*Ministero dell'Ambiente e
della Tutela del Territorio e del Mare*

Verifica di Ottemperanza

Progetto Esecutivo

"S.S. n. 106 Jonica – Lavori di ammodernamento in nuova sede del tratto Palizzi (km 50+000) - Caulonia (km 123+000). Lotti 6-7-8, da Ardore a Marina di Gioiosa Jonica, compreso lo svincolo di Marina di Gioiosa Jonica" (Megalotto 1°, DG22/04)

Profilo sovrapposto PDI (in rosso) e PE (in nero), Viadotto “Calipea”

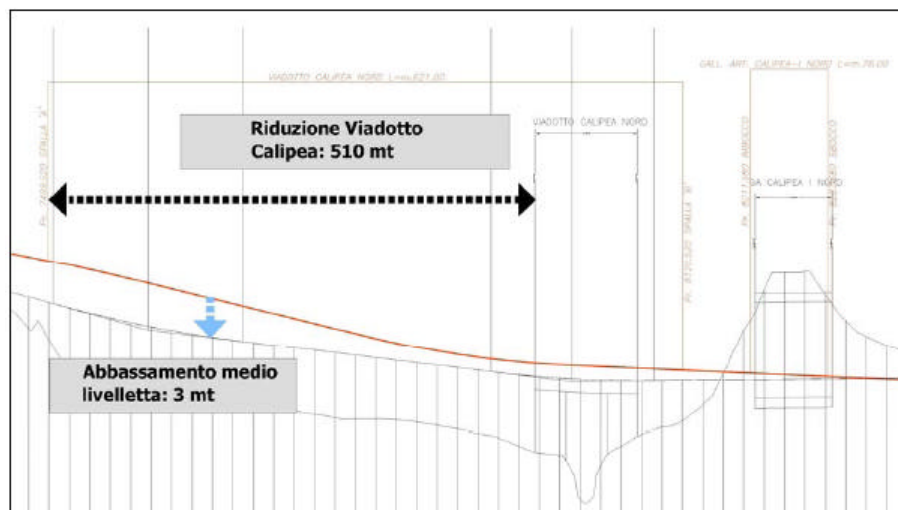
Il viadotto Calipea. In coerenza con la riduzione delle opere d’arte già impostata, si è proceduto con l’ulteriore ottimizzazione del viadotto Calipea che nell’attuale soluzione progettuale si presenta ad unica campata (contro le tre precedentemente previste), passando da una lunghezza di 96 m a 33,50.

Relativamente agli aspetti idraulici, è prevista una regimentazione spondale realizzata con gabbioni opportunamente rinverditati con talee, al fine di garantire continuità alla vegetazione ripariale che segue il corso d’acqua.
